## 改善箇所説明図

エンジンコントローラ

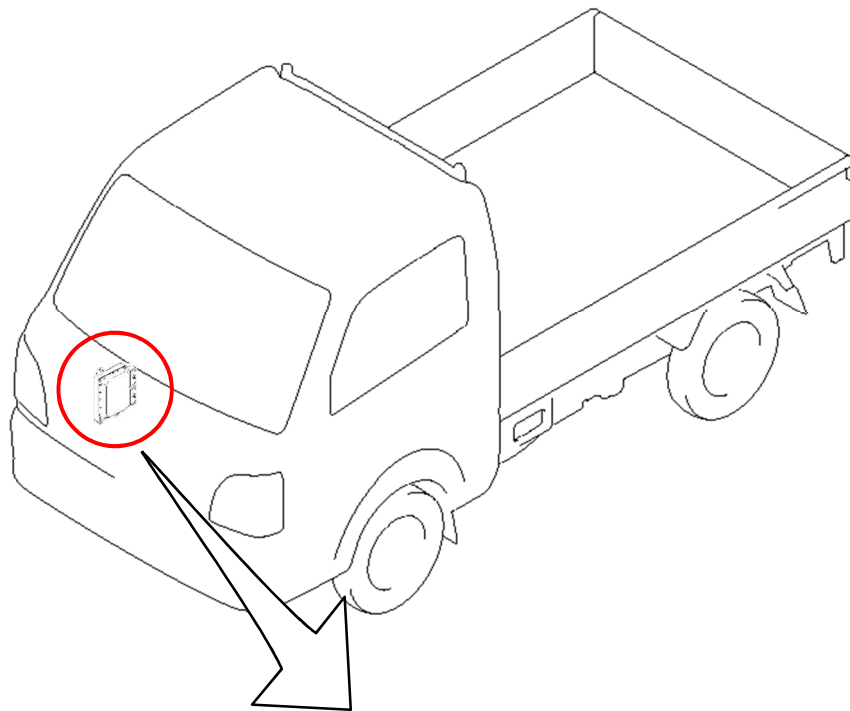
基準不適合発生箇所

エンジンコントローラにおいて、I C（集積回路）の製造管理が不適切なため、使用過程において I C 内部で断線し、エンジン始動不能や走行中にエンストするおそれがある。

全車両、エンジンコントローラの製造ロット番号を確認し、該当するものはエンジンコントローラを良品と交換する。

識別：運転席側シート横の車台番号打刻位置下側に赤色のシールを貼付する。
